**AVIS RELATIF À LA PROTECTION
CONTRE LES EVENTUELS EFFETS NOCIFS ET NUISANCES
PROVOQUÉS PAR LES RAYONNEMENTS NON IONISANTS
GÉNÉRÉS PAR DES ANTENNES ÉMETTRICES STATIONNAIRES**

Commune : DOUR - Exploitant : ORANGE

Référence exploitant : 404C1_1 / 30920C1_2 / 40920C1_1 / 50920C1_1

Rapport n° 934 / 2026

Figure 1 : Vue en plan des lieux de séjour et des points de contrôle

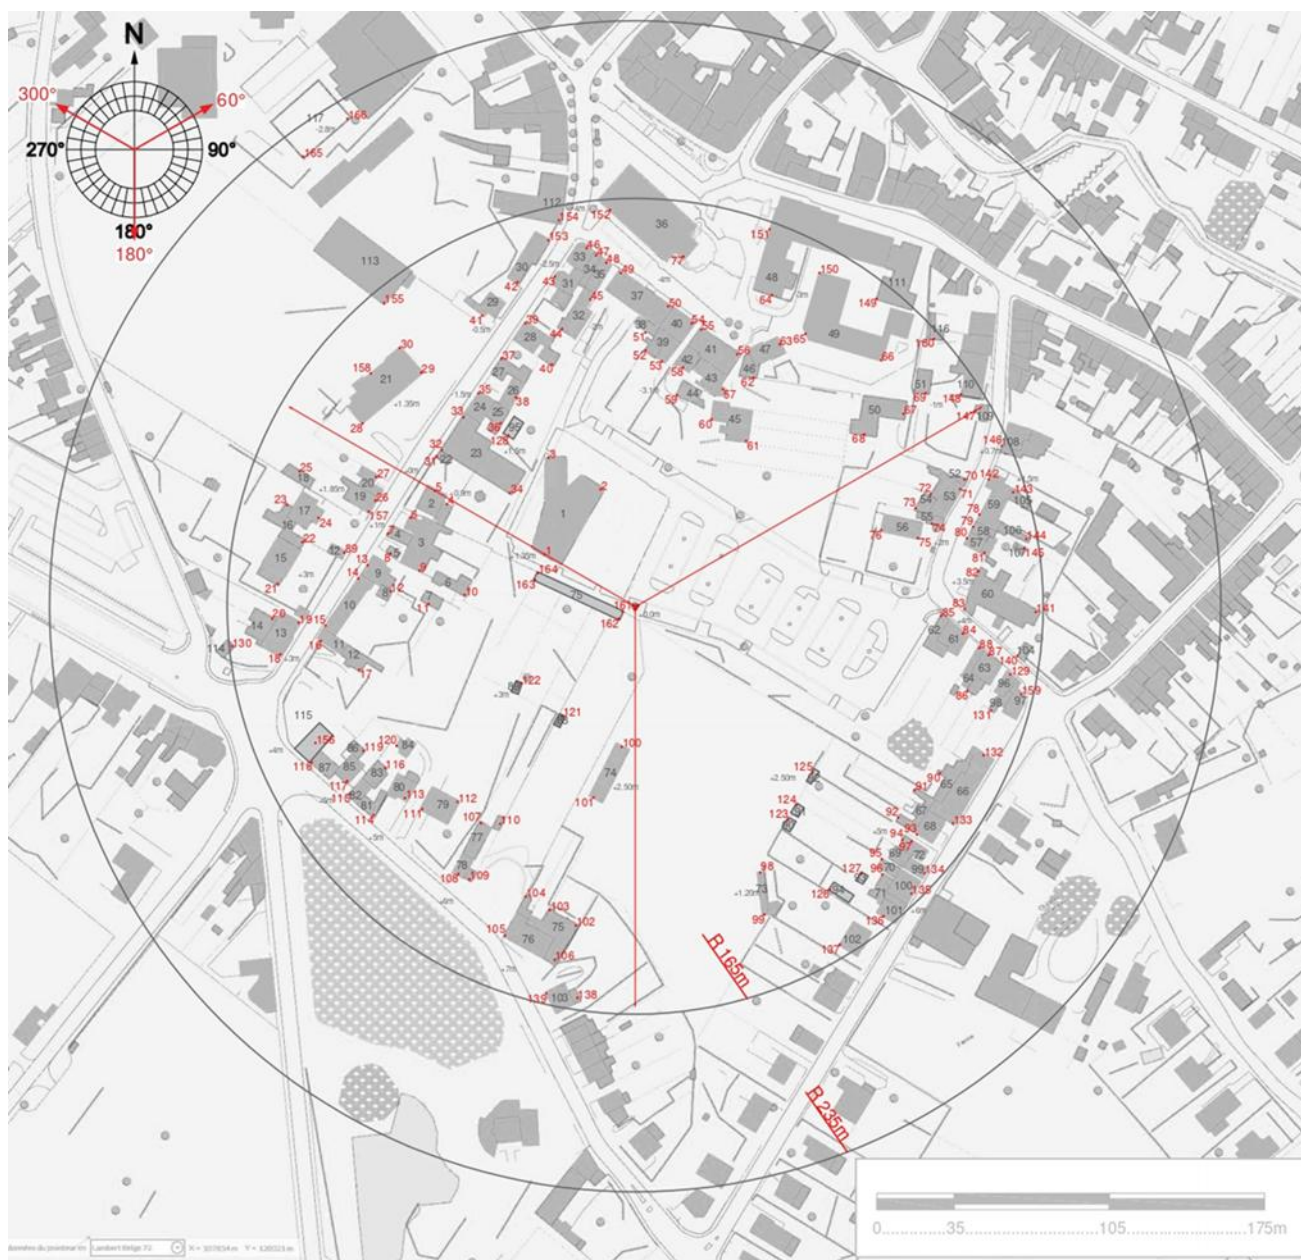
Les fréquences d'émission, la puissance rayonnée par chacune des antennes et leur gain permettent de déterminer le rayon de la zone à analyser. Tout dépassement de la limite par installation est exclu en dehors de cette zone. Le tableau 2 reprend les 35 LS² pour lesquels l'indice d'exposition est le plus élevé. Les différentes colonnes indiquent :

- le numéro du point de contrôle repris sur un des plans de la figure 1;
- le numéro du LS dans lequel se trouve le point de contrôle de la 1^{ère} colonne ;
- l'atténuation d'obstacle prise en compte pour le calcul de l'indice d'exposition dans le LS ;
- le résultat du calcul de l'indice d'exposition.

En ce qui concerne les antennes de l'installation mentionnées dans le **tableau 1**, la distance maximale à laquelle la limite pourrait être atteinte, à l'extérieur, est égale à 79,1 m. S'il n'y a pas de LS à une distance inférieure, les antennes respectent forcément la limite d'immission.

Dans le cas des LS situés à l'intérieur des bâtiments, une atténuation d'obstacle est prise en compte et il en résulte que la distance maximale à laquelle la limite pourrait être atteinte se réduit à 56,3 m.

Figure 2 : Vue en plan des installations d'antennes dans un rayon de 300 mètres autour de l'installation faisant l'objet de la demande d'avis

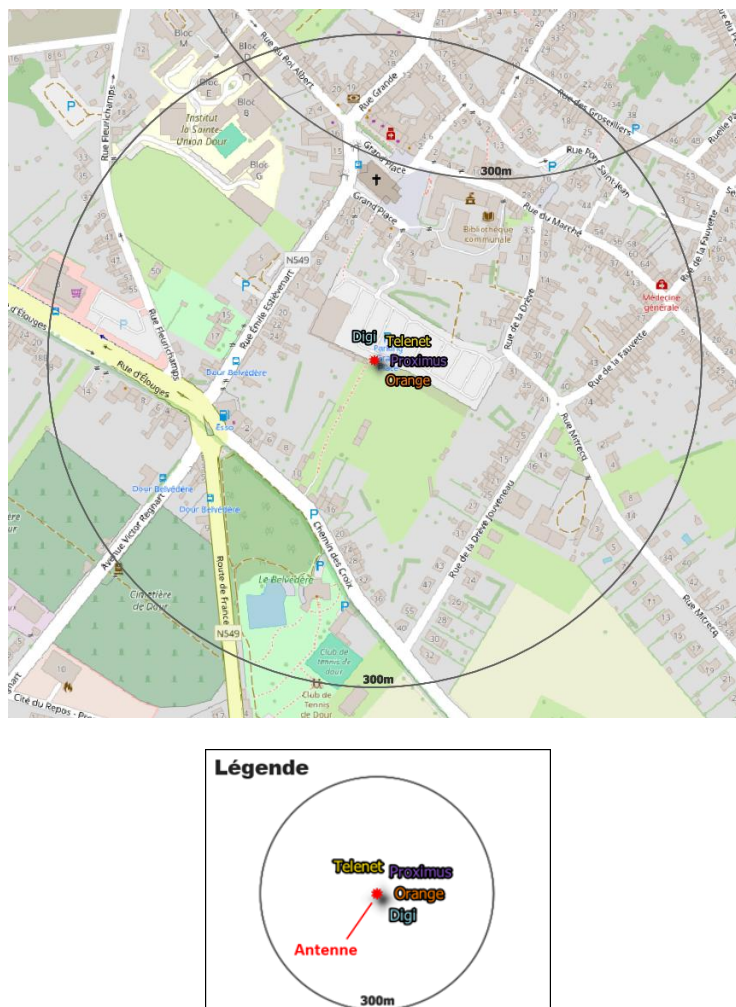
Le plan en projection verticale de la figure 2 indique la localisation des installations d'antennes émettrices stationnaires visées par le décret et situées dans un rayon de 300 mètres autour de l'installation référencée dans le paragraphe 2 et localisée au centre du cercle. Les données de localisation de ces antennes et les avis correspondant sont accessibles via le cadastre en ligne des antennes émettrices stationnaires⁸. Les installations prises en compte dans l'évaluation du respect de la limite cumulative sont les installations d'antennes émettrices déclarées en service par l'exploitant à la date du présent avis, à l'exception de l'installation référencée dans le paragraphe 2 et éventuellement d'autres installations ayant fait l'objet d'une demande d'avis à la même date et qui sont situées à l'intérieur de la zone de 300 mètres de rayon.

- a) il y a au plus 4 installations d'antennes émettrices stationnaires présentes dans la zone d'évaluation de 300 mètres de rayon représentée dans la figure 2, y inclus l'installation référencée dans le paragraphe 2 : la limite cumulative définie à l'article 4, §2 du décret est nécessairement respectée dans les lieux de séjour à l'intérieur de la zone d'évaluation de 300 mètres de rayon ;

- b) il y a exactement 5 installations d'antennes émettrices stationnaires présentes dans la zone d'évaluation de 300 mètres de rayon représentée dans la figure 2, y inclus l'installation référencée dans le paragraphe 2 et il existe, pour 3 ou 4 de ces installations, un avis attestant le respect de la limite abrogée de 3 V/m : la limite cumulative définie à l'article 4, §2 du décret est nécessairement respectée dans les lieux de séjour à l'intérieur de la zone d'évaluation de 300 mètres de rayon ;

- c) dans tous les autres cas, il a été vérifié que la limite cumulative définie à l'article 4, §2 du décret n'est pas dépassée dans les lieux de séjour sur base du nombre d'installations localisées dans la zone d'évaluation de 300 mètres de rayon représentée dans la figure 2, de leur localisation ainsi que des données inscrites dans la figure 1 et au paragraphe 4 du présent avis et dans les avis attestant le respect de la limite par installation ou de la limite abrogée de 3 V/m relatifs aux autres installations reprises dans la figure 2.

Compte tenu des considérations ci-dessus, il apparaît que l'intensité du rayonnement électromagnétique généré, dans les lieux de séjour situés dans un rayon de 300 mètres autour de l'installation référencée dans le paragraphe 2, par l'ensemble des antennes émettrices stationnaires de l'ensemble des exploitants du même site d'antennes émettrices stationnaires respecte la limite fixée à l'article 4, § 2 du décret.
